**Stellungnahme zu vorliegenden Gutachten zum
Fracking in Deutschland im Zusammenhang mit dem
Aufsuchungsantrag der BNK Deutschland GmbH auf
Kohlenwasserstoffe im Erlaubnisfeld „Adler South“**

**Handlungsempfehlungen aus geologischer und hydro-
geologischer Sicht**

-Kurzfassung-

Bearbeitungsstand: 26. März 2013

Abb. 2: Potenzialräume mit Bohrungen > 500 m Endteufe und Profillinien von im Text der Langfassung dargestellten geologischen Profilen.

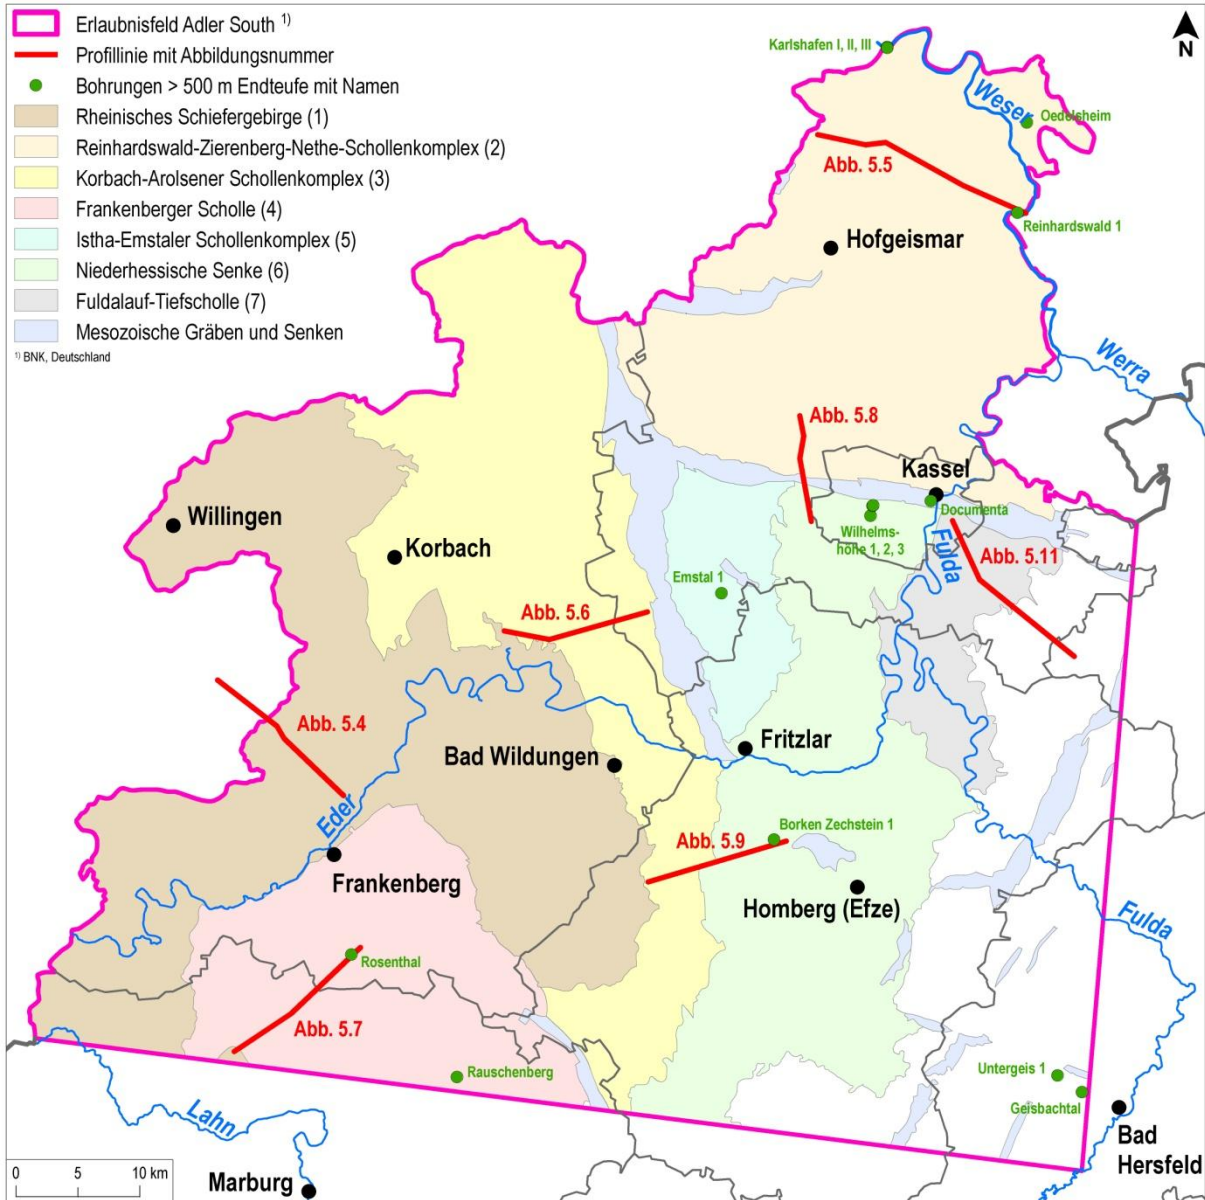
Aufgrund der geringen Teufenlage des Zielhorizonts (in der Regel deutlich < 1000 m) und des weitgehend barrierefreien Deckgebirges wird eine Erkundung mit dem Ziel der Schiefergas-Förderung nicht befürwortet. Die hydraulischen Verhältnisse der höher mineralisierten Grundwasseraufstiege sind sehr komplex und bedürfen eines besonderen Schutzes. Dagegen würde im Rahmen einer eventuel-

Der Potenzialraum Reinhardswald-Zierenberg-Nethe-Schollenkomplex ist aufgrund prognostizierter Zielhorizonte in Teufen > 1000 m und seiner mächtigen Deck- und Barriere-Schichten sowohl für Schiefergas- als auch unter Umständen für Tight Gas-Erkundungen der primäre Zielraum in Hessen. Aufgrund der Beckenstruktur ist hier mit einem extensions-dominierten Spannungssystem zu rechnen. Über die möglichen Zielhorizonte selbst liegen keine Daten vor. Bituminöse Gesteinsimprägnationen in Zechstein-Lagen geben jedoch Hinweise auf eine mögliche Kohlenwasserstoffentwicklung in vermutlich paläozoischen Gesteinen. In diesem Gebiet befinden sich die Trinkwassergewinnungsanlagen für den Großraum Kassel. Die Barrierewirkung der Deckschichten und die Störungssysteme wären in Hinsicht auf den Grundwasserschutz sorgfältig zu erkunden.

Deckgebirge- und Barrierschichten erreichen wahrscheinlich nur im E und SE des Potenzialraums eine Mächtigkeit, die eine Exploration auf Schiefergas und/oder unter Umständen auch auf Tight Gas sinnvoll erscheinen lassen. Bedeutende zur Trinkwasserversorgung und als Heilquellen genutzte Grundwasservorkommen stellen einen besonderen Nutzungskonflikt in diesem Potenzialraum dar.

Die Überschiebungstektonik könnte sowohl die Ursache für mögliche Gas-Potenziale in geeigneten Teufen, als auch für mächtige paläozoische Barrierschichten sein. Im ersten Schritt einer Erkundung müsste die geotektonische Situation der Frankenberger Scholle durch Seismik und Bohrerkundung geklärt werden. Nach heutigem Kenntnisstand sind jedoch die Deckschichten-Mächtigkeit und Barriereigenschaften für Erdgas-Förderung nicht geeignet. Das große, überregional genutzte Grundwasservorkommen im Mittleren Buntsandstein würde intensive Untersuchungen der Barrierefunktion innerhalb des Deckgebirges erfordern.

Der Isth-Emsthaler Schollenkomplex besitzt eine hohe Deckgebirgsmächtigkeit mit möglichen Barriereigenschaften, die aber wahrscheinlich nicht flächenhaft 1000 m erreicht. Der unterkarbonische Zielhorizont ist nicht erkundet. Auch gibt es keine Hinweise, ob Kulm-Grauwacken und Zechstein-Schichten in ausreichender Mächtigkeit vorkommen und Gas-höflich sind. Für eine Erkundung wäre das Gebiet jedoch geeignet. Für den Großraum Kassel-Fritzlar existieren bedeutende genutzte Grundwasservorkommen. Durch Grabentektonik bedingte mögliche vertikale Durchlässigkeiten des Deckgebirges und die Barriereigenschaften des Deckgebirges wären ggf. intensiv zu erkunden.

Die Niederhessische Senke ist insbesondere in ihrem westlichen und nordöstlichen Teil (Raum Kassel) durchaus für eine Erkundung auf Erdgas interessant. Hierfür spricht die erbohrte hohe Deckgebirgsmächtigkeit über dem prognostizierten Zielhorizont der Kulmschiefer-Serie. Allerdings sind die Barrieregesteine unterhalb der genutzten Grundwasserleiter geringmächtig und selten. Nach E wird der Einfluss der permzeitlichen Hunsrück-Oberharz-Schwelle deutlicher. Hier existieren die paläozoischen Aufbrüche in der Osthessischen Buntsandstein-Scholle. Mit unterkarbonischen Gesteinen ist hier kaum noch zu rechnen.

Der Potenzialraum ist für eine Erdgas-Erkundung nur im W und NW (Raum Kassel) geeignet. In Richtung E ist ein mögliches Erdgas-Potenzial durch die permzeitliche Hunsrück-Oberharzschwelle und Mächtigkeitsabnahme im Deckgebirge limitiert. Im Potenzialraum befinden sich intensiv genutzte Grundwasservorkommen im Mittleren und Unteren Buntsandstein; es ist zudem das Grundwasserneubildungsgebiet für Grundwasservorkommen in der Niederhessischen Senke. Die mögliche Barrierefunktion in Schichten des Deckgebirges sowie Störungen und mögliche vertikale Durchlässigkeiten wären ggf. intensiv zu erkunden.

Unter Berücksichtigung dieses derzeitigen Wissensstandes erfüllt am ehesten der Potenzialraum Reinhardswald-Zierenberg-Nethe-Schollenkomplex die für eine Erdgas-Erkundung und -Förderung im Frac-Gutachten (Exxon-Studie) empfohlene Sicherheits- und Barriere-Schichtenmächtigkeit von > 1000 m. Als mögliche sekundäre Erkundungsräume werden die Potenzialräume Korbach-Arolsener Schollenkomplex, Frankenberger Scholle, Isthia-Emsthaler Schollenkomplex und Niederhessische Senke angesehen.
